伊方発電所3号炉 発電用原子炉設置変更許可申請

**【有毒ガスに関する規則改正のうち
指摘事項の回答及び基準規則適合性について】**

令和元年10月15日
四国電力株式会社

図 六フッ化硫黄と評価地点の関係

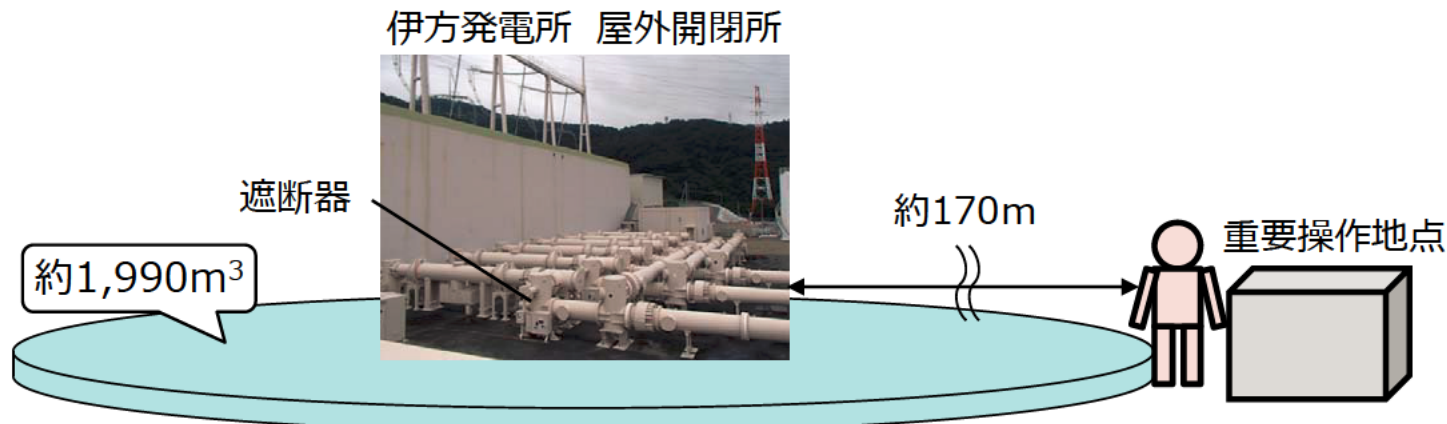
コメントNo. 5-2

六フッ化硫黄漏えい時の評価について、物性を踏まえて見直すこと。

○評価条件（伊方発電所の例）

- 屋外開閉所に設置されている機器（母線、遮断器）に内包されている六フッ化硫黄（約11,900kg）の全量漏えいを想定（気体の状態方程式に基づき換算すると、六フッ化硫黄の体積は約1,990m³）

- 保守的に六フッ化硫黄が評価点までの距離の範囲内で広がり、成層を形成した場合を想定
評価距離は屋外開閉所エリア中心から最も近い重要操作地点まで距離約170mとし、円柱状に広がったと想定
- 対処要員の口元相当である高さ1.5mにおける六フッ化硫黄の濃度を評価

○評価結果

対処要員の口元相当である高さにおける六フッ化硫黄の濃度は約1.5%となり、防護判断基準値の22%を下回ることを確認した。さらに、濃度100%で成層を形成したと想定した場合の到達高さも約2cmであり、実際には対処要員の活動に支障を与えることはないと考えられる。

なお、実際には上記想定のように評価点の範囲内で成層状にとどまり続けることはなく、周囲からの入熱や風等の影響で鉛直方向にも拡散、希釈されると考えられ、対処要員への影響はさらに低減するものと考えられる。
